Disposition provisoire (en attendant le réaménagement complet de l'avenue de Lyon) :

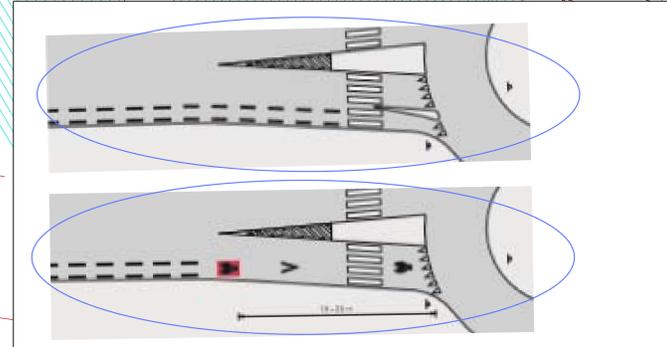
- Proposition de la ville retenue
- Containers et plots à déplacer
- Réduction de l'anneau du giratoire à une seule voie

2 réinsertions différentes sont possibles pour la PCM -> trafic mixte :

- Interruption 15-20 m en amont pour remplacement correct du cycliste en entrée de giratoire
- Remonte file + îlot de coin mais placement dans la circulation beaucoup plus délicat
